第2章 地区検討会における とりまとめ資料

外環整備に関する地域の具体的な懸念及び地域が求めること

中央ジャンクション世田谷地区検討会 外環整備に関する地域の具体的な懸念 及び地域が求めること

検討すべき課題

Cゲループ(1/3) 場所を特定できる意見

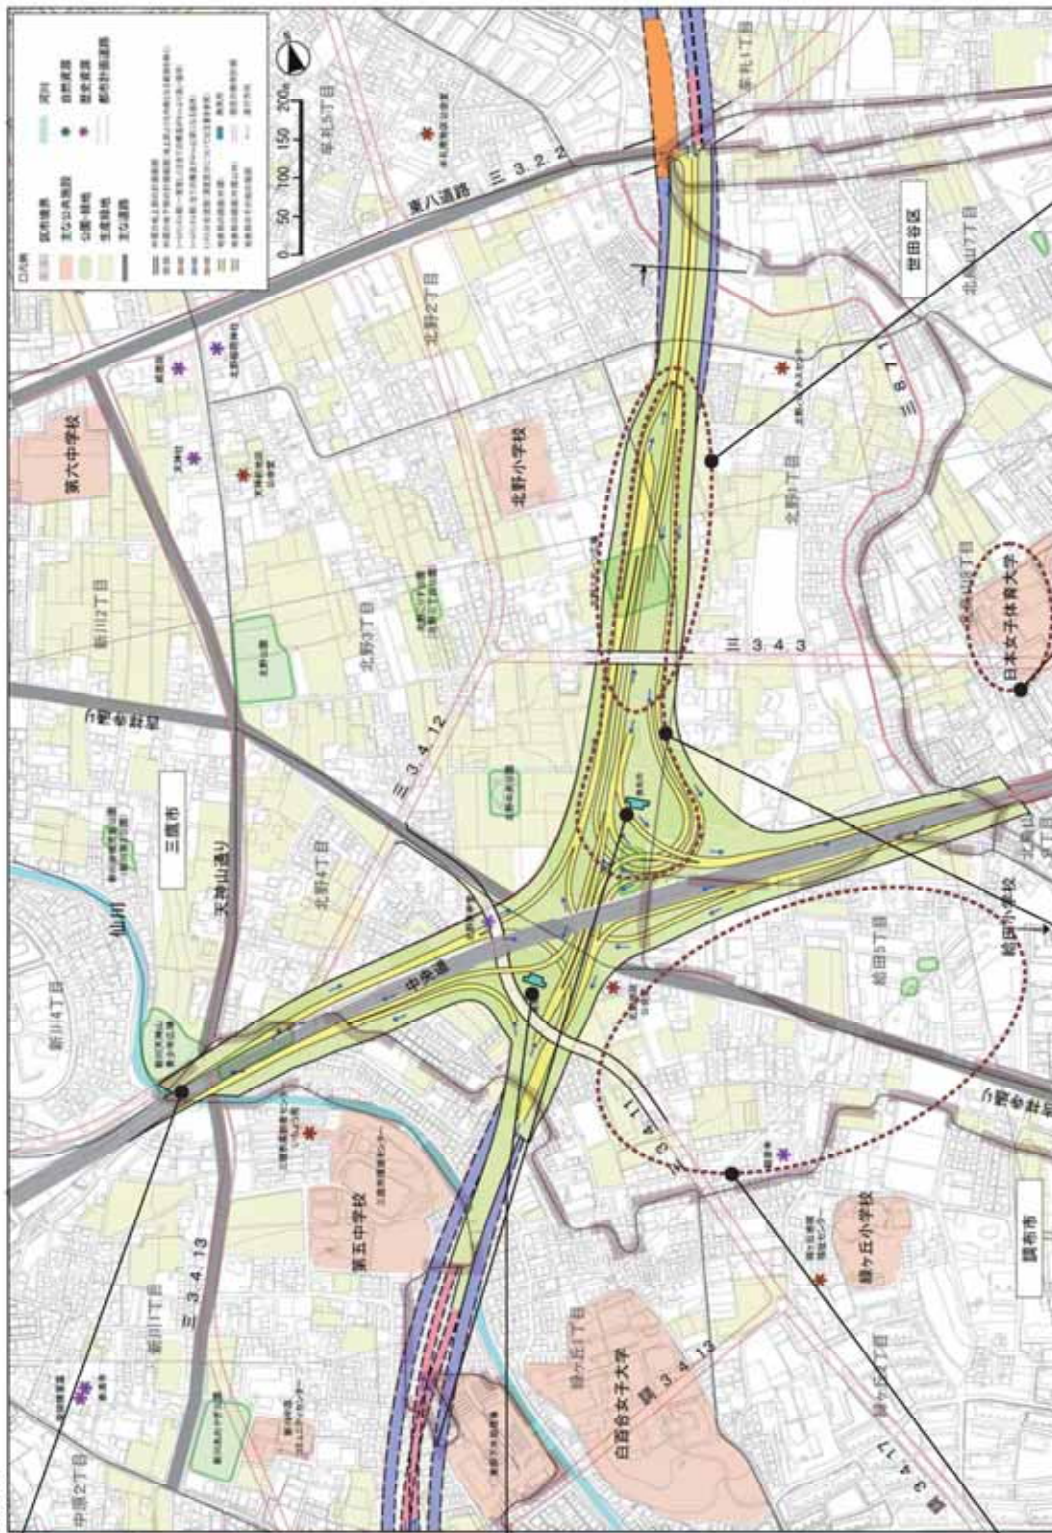
・都市計画審議会や環境影響評価の内容を見ると、緑の広場や池、雑木林、路地空間などのアメニティや住みやすさなどの環境が抜けており、環境の劣化が心配である。環境が劣化する分の代用を、中央JCT周辺の空間に多めに取るように計画してほしい。

・外環の整備は地域の緑が減少してしまうのではないかと心配している。減少してしまう緑の代償として、インターチェンジの地上部を有効活用しても良いのではないかと。

・この地区は、外環と中央自動車道が交差する位置なので、災害発生時に毛布や食料などを緊急輸送できるように、高架下や環境施設帯などに災害時のための備蓄倉庫をつつてほしい。

・この地域にはグラウンドなど、区の施設が少ない。中央高速道路の高架下が野球場などに使われており、そういった地域の需要があると思うので、着実に整備をかけるなど有効活用してほしい。

・最近でも計画地内に住宅が分譲・販売され続けている。最近になって新しく住み始めた人たちが含めて、事業化の時期などを説明してほしい。

・換気所が分譲計画されており、大気汚染が心配ではないかと心配である。周辺地域の住民に影響が出ないように、換気所の高さをできるだけ高くしてほしい。

・換気所の高さが、三鷹市環境センターの煙突よりも低いので影響が心配である。中央環状新橋の換気所と比べても低く、CO₂の処理能力が心配である。景観よりも大気質や騒音への対策が大切だと思うので、換気所の高さを15mではなく45mに高くしてほしい。景観に配慮して低くしようという意見は周面で聞いたことがない。低くするのは建設費用を抑えるためでないか。

・換気所から排出ガスを放出する際に低周波音が発生するが、その対策はできているのか心配である。1/3オクターブ周波数分析をして、周波数の成分を示してほしい。

・換気所から上空に排出ガスを吹上げるときに風圧が高く風切り音が出ると思うので、影響評価を実施しているのであればデータを示してほしい。実施していないのであれば、追加調査してほしい。

・大気質の予測で、NO₂とSPMの現況値として深大寺南測定局の値が使われているが、計画地とは条件が違うため参考にならないのではないかと。

・生活に身近な生活道路は、4mまででそれ以上には拡張しないほうが良い。生活道路に抜け道利用などの通過交通が増え、交通量も増えるのではないかと心配である。

・ジャンクションやインターチェンジの経路が複雑で、ランプ部や料金所で渋滞が発生して、排出ガスの排出量が多くなるのではないかと心配である。ジャンクションやインターチェンジの経路が複雑で、事故が起きるのではなかと心配である。4mまででそれ以上には拡張しないほうが良い。生活道路に抜け道利用などの通過交通が増え、交通量も増えるのではないかと心配である。

・都市計画道路補助219号線が通ると、大学敷地が分断され、教室移動時などの学生の交通安全が保てなくなるかと心配である。

・トンネル出口付近に排出ガスがたまるのではないかと心配である。

Cグループ(2/3) 場所を特定できる意見

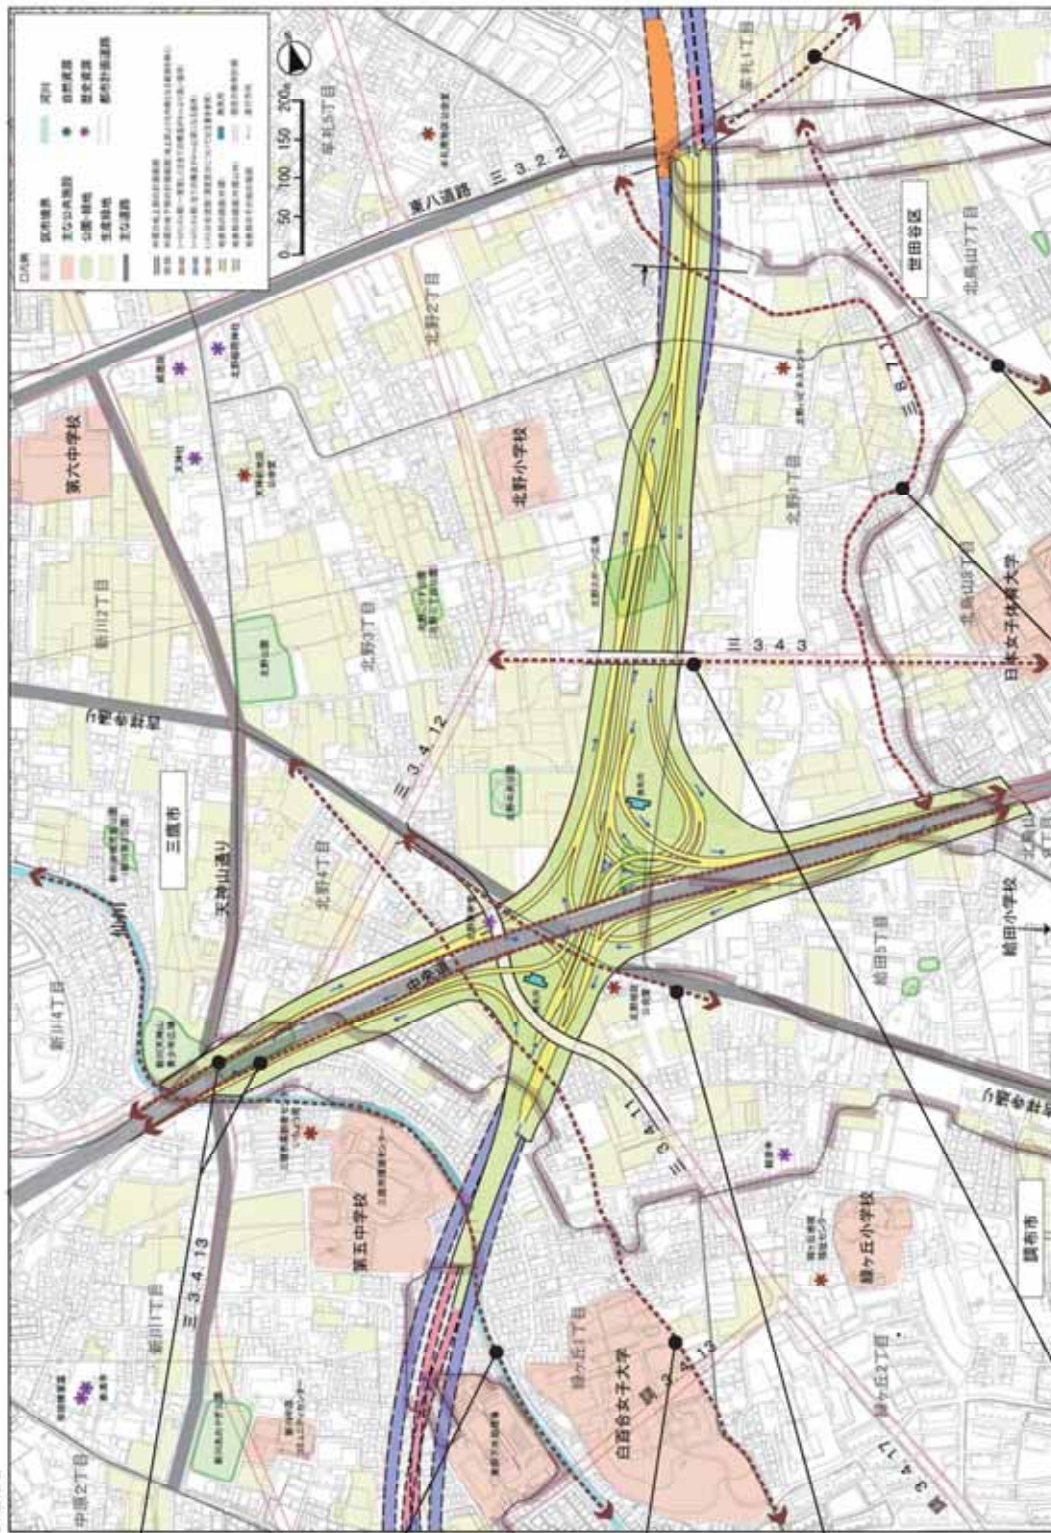
交通
■ 中央高速道路の側道
生活道路の整備による移動の利便性向上への期待
・中央自動車道の側道は、利便性が高く、地域住民が利用する主要な道路である。分断されずに通れることが心配である。外環の整備後も行き止まりや回り道にならないよう、側道を利用できるようにしてほしい。
あわせて、杉並区境の北島山2丁目の側道を整備してほしい。

歩道
■ 仙川沿いの歩道
移動の利便性低下への懸念
・仙川沿いの歩道は、居住者が多く、歩道が分断されるとさらに魅力が低下してしまうのではないかと心配である。

交通
■ 白百合学園通り
生活道路への通過交通進入に関する懸念
・白百合学園通りは、道路幅が狭い、抜け道に利用する車の交通量が多く、大きな車両も通っている。現在よりも交通が滞りやすくなるのではないかと心配である。

歩道
■ 吉祥寺通り
移動の利便性低下への懸念
・吉祥寺通りは、地域住民が利用する主要な道路であり、通学路でもあるので、分断されて通れなくなることが心配である。

交通
■ 環八通りのインターチェンジ設置への期待
・環八通りのインターチェンジは、東八にまで迂回する際には、東八にまで迂回する不便な計画なので、環八道路の近くに下り方面の入口を新設してほしい。

緑地
■ 清水松原への懸念
・北島山の寺町通り周辺は戦争や震災時に浅草から寺院が移転してきた歴史ある場所である。高層ビルが立ち上がり、外環工事などで影響が出て、枯れ込んでしまわないか心配である。高層ビルの湧水を影響評価調査の対象に入れてほしい。

歩道
■ 都市計画道路補助219号線、217号線
都市計画道路の整備による地域分断への懸念
・都市計画道路補助219号線と都市計画道路補助217号線は、住宅地の真ん中を通ることになり、通学路の分断やコミュニティの分断が起これば、生活道路の近づくに下り方面の入口を新設してほしい。

歩道
■ 中川遊歩道
移動の利便性低下への懸念
・中川遊歩道は、千歳鳥山駅周辺まで続く歩行者専用道路である。散歩で利用している人が、分断されて通れなくなるのではないかと心配である。

交通
■ 鳥山通りの流滞への懸念
・現在でも交通量が多い鳥山通りは、東八と甲州街道方面を行き来する車が増え、交通が集中して渋滞するのではないかと心配である。
・東八に開通する鳥山通りや吉祥寺通り、新設される都市計画道路などの交通量がどれくらいになるのか心配である。外環本線だけでなく、周辺の幹線道路の流れ、動線、交通量の増減などの交通予測をしてほしい。

交通
■ 東八道路
東八道路周辺の流滞への懸念
・東八道路の出入り口となる東八道路が環八通りの高井戸方面まで開通しないこと、外環を利用する車でインターチェンジ周辺で渋滞が発生するのではないかと心配である。

Dグループ(1/2) 場所を特定できる意見

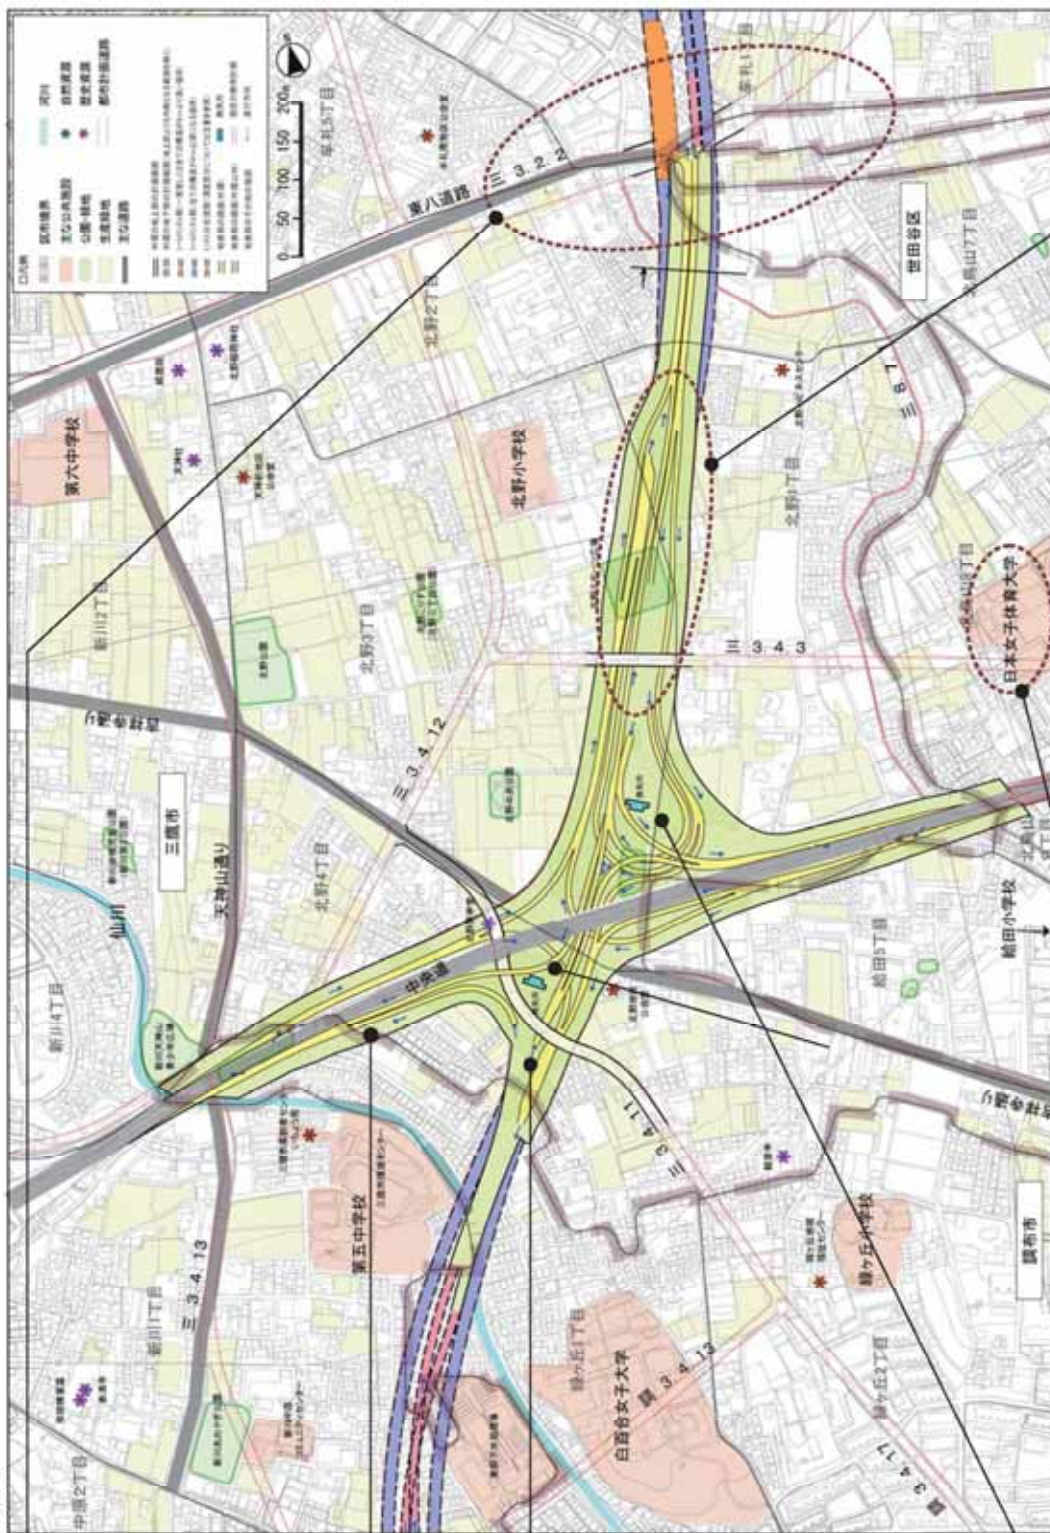
東八道路の渋滞への懸念
・東八道路の設置により交通量が増加するため東八道路の渋滞化が懸念される。高井戸ICに上り口を設けるとにより東八道路の渋滞が緩和し、生活道路への通り抜けの減少も予想できるため、大気汚染や騒音、交通安全の面で改善も期待できる。

排出ガスの影響への懸念
・東八道路周辺の排出ガスが現状で環境基準を超えているのではないかと心配である。東八道路をばしめ、主要地点の大気質の状態をおしえてほしい。

排出ガスの影響への懸念
・地域住民にとっては大気質の汚染が進んでいることが直ぐに認識できない不安がある。環境汚染の指標として、木柱の設置を提案できるような外環の環境施設部の緑地整備を提案する。

排出ガスの影響への懸念
・現計画では、換気所はトンネル内の排出ガスの処理のために設けられる施設であるため、オープンジャンクション部分から直接排出されるガスによる地域への影響が懸念される。できるかぎりジャンクション部の憂かけを行くとともに、排出ガスを最大限処理するための最新装置を換気所に設置する必要がある。

環境施設部の有効活用への期待
・ジャンクション部分にできるかぎり面を掛け、その上の空間を活用して、地域コミュニティのための緑化や公園整備を行ってほしい。
・ジャンクション上部に面を掛けて大きな環境施設部をつくれば、排出ガス対策や緑化だけでなく防災基地としても活用できる。高速道路と直結しているため災害物資の輸送などに有利であり、外環の価値を高めることができる。

排出ガスの影響への懸念
・都市計画補助219号線は、日本女子体育大学の敷地を通るため、三鷹都市計画道路3・4号線とジャンクション付近に交通が集中するため、大気質への影響も考慮して検討してほしい。

換気所の機能に関する懸念
・トンネル内の排出ガスを換気所に集中させて適切に処理できるのか不安である。適切に処理するためには、換気所に最新の除塵脱臭装置を設ける必要がある。
・外環の整備に伴う期待
・換気塔からの排気が発電するなど、外環の整備によりプラスの効果が生まれるように考えるべきである。

用地補償に関する懸念
・都市計画補助219号線は、日本女子体育大学の敷地を通るため、三鷹都市計画道路3・4号線とジャンクション付近に交通が集中するため、大気質への影響も考慮して検討してほしい。
・都市計画補助219号線は、現計画のまま整備されれば日本女子体育大学の敷地を通りグラウンドが分断される。道路用地として買収された後に利用に供し土地が残ってしまう場合の補償について、事業主体の考え方を聞かせてほしい。
・地権者への説明や対応に関する懸念
・都市計画補助219号線による用地補償があっても現在の敷地の周りに代替地がなければ、大学(日本女子体育大学)の経営に影響が生じる懸念がある。建て替えを行えば解決できると思われる。大学は立地条件や施設の状況も経営に影響するため、施設の性格も考慮して都市計画補助219号線を再検討してほしい。

集中豪雨時の冠水に関する懸念
・集中豪雨により外環のトンネル内に冠水して危険にさらされる心配がある。排水対策は検討されているのか、おしえてほしい。
・排水対策は検討されているのか、おしえてほしい。
・排水対策は検討されているのか、おしえてほしい。

Eゲループ(1/3) 場所を特定できる意見

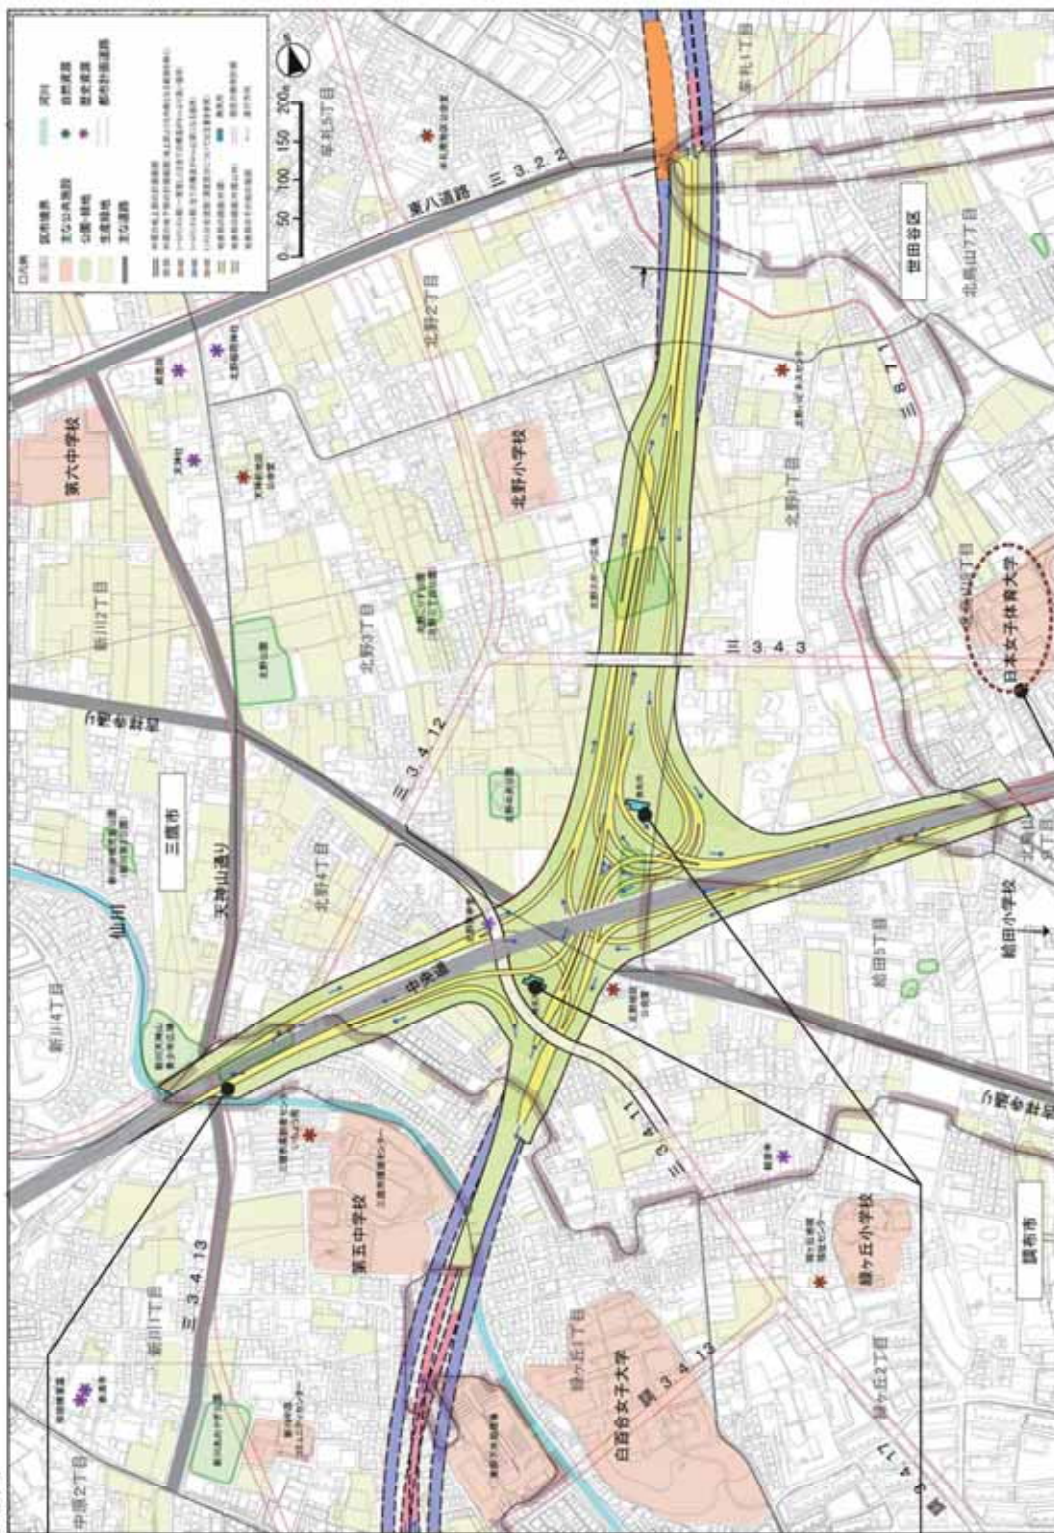
- ・鳥山8丁目より北目にはこれまであまり地域間の交流がなかったが、外環によって分析される可能性が出てきたことを契機に、絆が深まるよう、環境施設帯を利用した地域交流の場をつくりたい。
- ・環境施設帯の地域への開放を提案したいが、世田谷区は面積的にあまり広がっていないため、意見が反映されず、利用できる面積も限られるのではないかと危惧している。環境施設帯は国、都、区市のどこかの所有で、管理はどこがやるのか気になる。
- ・環境施設帯を地域で利用し管理していくために、里親制度のように国から区、市に管理が委託できるようなこととしたい。
- ・環境施設帯を、子どものスポーツ活動などに利用し、地域や親子のコミュニケーションの場として有効活用したい。
- ・環境施設帯を使った地域交流の場を作ること、将来的に地域住民の資産になるようなよいものを残したいと思っている。
- ・環境施設帯をきれいに管理していくために、地域の人に使われ、管理してもらえようとする必要がある。
- ・環境施設帯をネットで行くゴミの投げ入れで飛れてしまいうし、住民が清掃をたくとも中に入ることでもできないため、地域の人が管理できるようにネットで行うべきではないと思う。
- ・環境施設帯を使って車が横断する道を確保するのは難しくても、徒歩で渡れる道を確保できれば、通学の際などに利用でき、完全な地域分析を避けることができると思う。
- ・環境施設帯の有効利用として、地表面に自転車道や遊歩道を整備してほしい。

- ・排出ガスに含まれる有害物質、とくに重金属に対する不安があるため、換気所のフィルター装置の性能が気になる。フィルター装置についての情報が知りたい。
- ・換気所の高さが15mでは低すぎ、風が強いときなどそのまま周辺地域に排気が下りてくるのではないかと、どのような方法で高さを決めているのか。

- ・換気所の高さは、低くても機能が十分に満たされるのであれば景観的には低い方がよい。

- ・換気所の高さは低くても、排出ガスを100メートルまで吹き上げることができると聞いたが、吹き上げ装置の騒音は大丈夫なのか気になる。

- ・換気所が十分に機能しているか、継続的にチェックするために、将来にわたって排出ガス調査データを収集し解析してほしい。その解析結果も正確に情報開示し、他の場所の計画にも活用してほしい。

- 用地補償に関する懸念**
 - ・都市計画道路補助219号線が大学の敷地内を通るため、大学側としてはとても厳しいと感じている。ぜひ異なるルートで整備してほしい。
 - ・外環整備に伴い都市計画道路補助219号線が整備されると、日本女子体育大学の敷地が分断され、大学設置基準の、敷地面積等の基準を満たすことが難しくなり運営上問題となる。補償制度を早急に示してもらい、代替地を確保したい。

Eグループ(2/3) 場所を特定できる意見

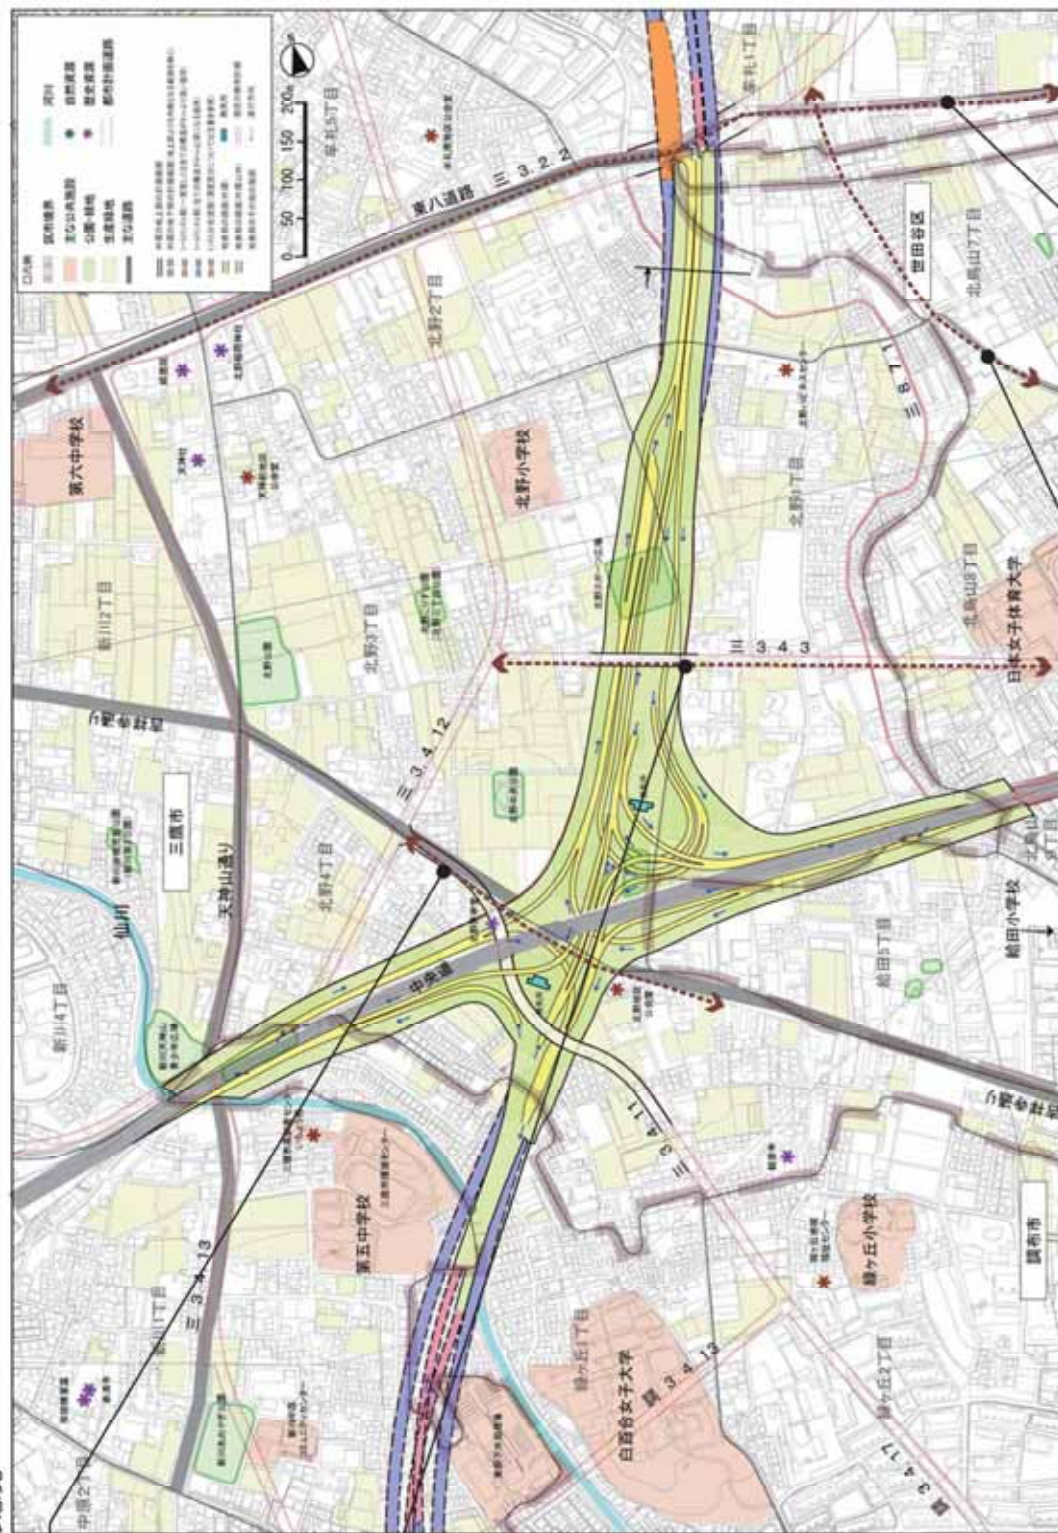
- 吉祥寺通りが分断されるバス路線がなくなってしまうと、バスの便があることを前提にしている地域住民にとっては大きな損失になってしまう。日常生活の便を考え、バス通りとしての機能を確保する必要がある。
- 吉祥寺通りが分断されないように、三鷹都市計画道路3・4・11号線を環境緑地帯内で延ばし吉祥寺通りにつなげられたい。

- 都市計画道路補助219号線はなぜ必要なのかという理由が明らかでない。環境施設帯に新道を設ければ十分ではないのか。
- 都市計画道路補助219号線のルートはどうして大学にかかるような現況の形に決めたのかかわからない。理由があるのならきちんと説明してほしい。
- 都市計画道路補助219号線のルートは大学のように大きな敷地は避けるべきではないか。

- 外環整備に伴い都市計画道路補助219号線を新たに整備されると地域生活が成り立たない。新たに整備するのではなく、中央JCT敷地内に道路を新設するなど、周辺地域への影響を小さくする工夫をしてほしい。
- 外環整備に伴い都市計画道路補助219号線を新たに整備するのであれば地域への影響が少なくなるよう地下にするのはどうか。どこで地上に出すかは問題だが。

- 東八道路から甲州街道(国道20号)へ向かう車は鳥山通りに集中し、鳥山通りが渋滞することが明白であるため鳥山通りを再整備する必要がある。
- 東八道路周辺の渋滞が懸念される。世田谷区は、鳥山通りの整備方針を決めた上で、計画を進めるべきである。
- 東八道路の都市計画道路補助216号線、217号線はIC完成時に整備されているが不明な点が多い。既存の鳥山通りの幅員が、将来的に、将来的にも現実的対策案だと思える。
- 都市計画道路補助216号線、217号線が整備されたとしても、東八道路の位置から考えると甲州街道(国道20号)へ抜けるには遠回りになるため、より近い鳥山通りを扱う人の方が多いのではないか。都市計画道路に加え、鳥山通りの整備を考えるべきである。

- インターチェンジが東八道路1カ所だと、そこから甲州街道(国道20号)へ向かう車は鳥山通りなどを通ることになり、今以上に渋滞がひどくなる。ジャンクションから甲州街道(国道20号)へ出たい人々のために甲州街道(国道20号)側にもインターチェンジが必要である。
- 東八道路完成後に鳥山通りに車が流入することを懸念している。そのため都市計画道路補助216号線、217号線の整備を東八道路に合わせ進めるべきである。
- 東八道路完成後に鳥山通りに車が集中し、鳥山通りの整備を必要とする必要もあるのではないか。

- 鳥山通りは、徒歩や自転車を利用する児童・生徒が多く、車が増えれば交通事故の発生が強く懸念される。安全確保のための対応策が必要である。
- 鳥山通りは狭い歩道を自転車と歩行者が利用しており、子供たちの安全を考えると新たな道路をつくるよりも鳥山通りを改良するべきである。
